PSI AMIATA

ISTRUTTORIA OSSERVAZIONI
VALUTAZIONE TECNICA-INTEGRAZIONE

CONTRIBUTI REGIONE TOSCANA

06-2022

**Modifica limite est TU San Bastiano
con esclusione particella 201**

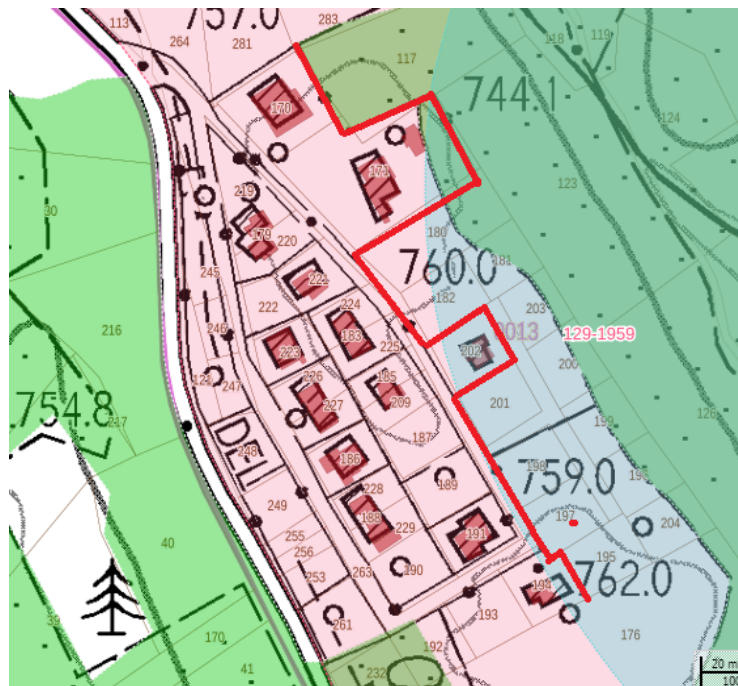
Si ritiene che a) San Bastiano (TR5) e b) Le Ville a Bagnolo non presentino le caratteristiche per essere perimetrate ai sensi dell'art. 4 della L.R. 65/2014.

Può essere ridotto il TU nella parte est, eliminando la particella 201 che risulta inedificata ed in vincolo fluviale.

**La restante parte della delimitazione del TU
resta invariata**

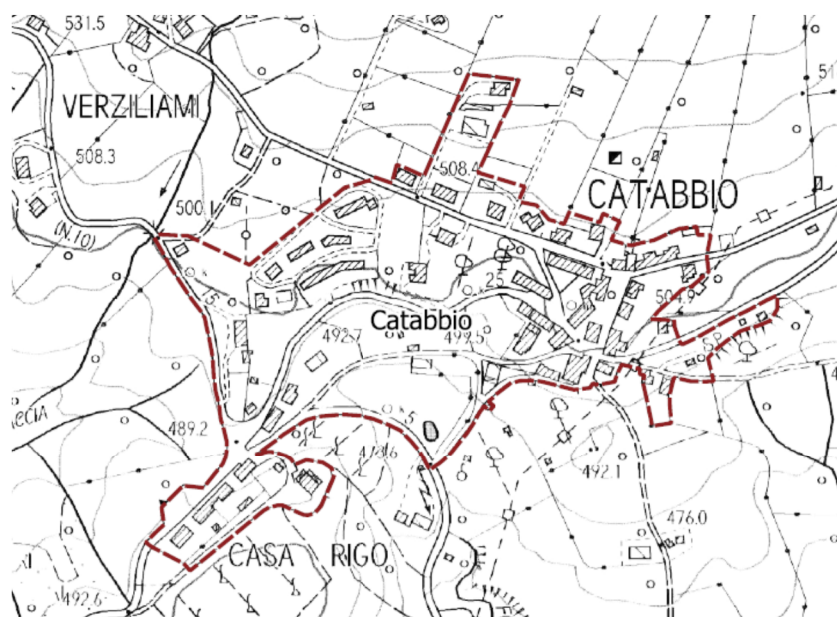
Si richiedono chiarimenti in merito all'inclusione nel perimetro dell'area a sud di Catabbio che sembra occupata da un maneggio.

Si tratta di un maneggio all'interno del centro abitato, più simile ad un parco urbano o ad una attrezzatura che al territorio rurale.
